泊発電所3号炉審査資料	
資料番号	資料1-5
提出年月日	令和5年4月19日

泊発電所3号炉 今回提出の審査資料に対する記載適正化予定リスト
有効性評価 原子炉格納容器の除熱機能喪失

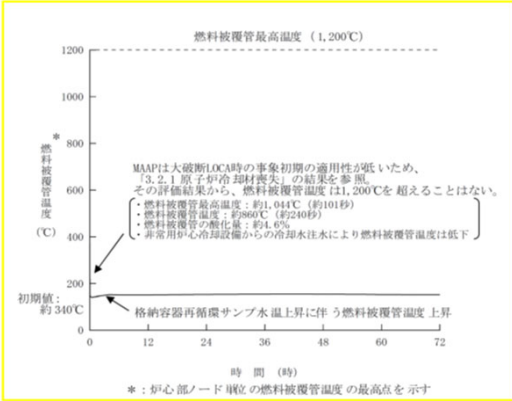
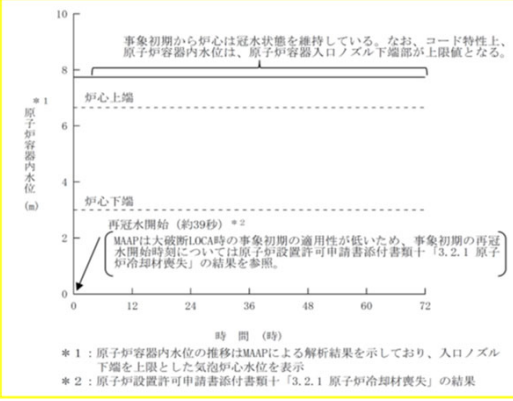
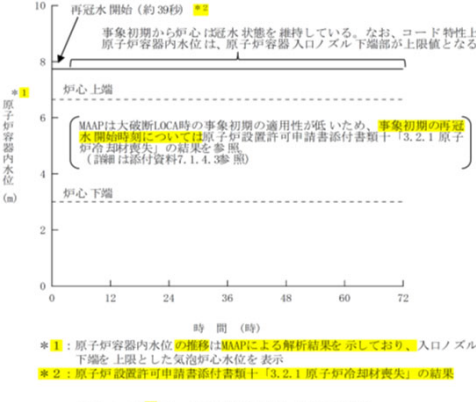
No.	条文	まとめ資料 ページ番号	比較表 ページ番号	適正化予定内容
1	原子炉格納容器の 除熱機能喪失	7.1.4-36	40	<p>以下の記載を修正する。(下線部参照) (旧)</p>  <p>第 7.1.4.9 図 原子炉容器内水位の推移</p> <p>※修正内容 <ul style="list-style-type: none"> ・再冠水開始の記載位置を上方から下方に移動 ・添付資料を参照していた記載を削除 </p> <p>(新)</p>  <p>第 7.1.4.9 図 原子炉容器内水位の推移</p> <p>(参考) 2023/1/17ヒアリング資料</p>  <p>第 7.1.4.9 図 原子炉容器内水位の推移</p>
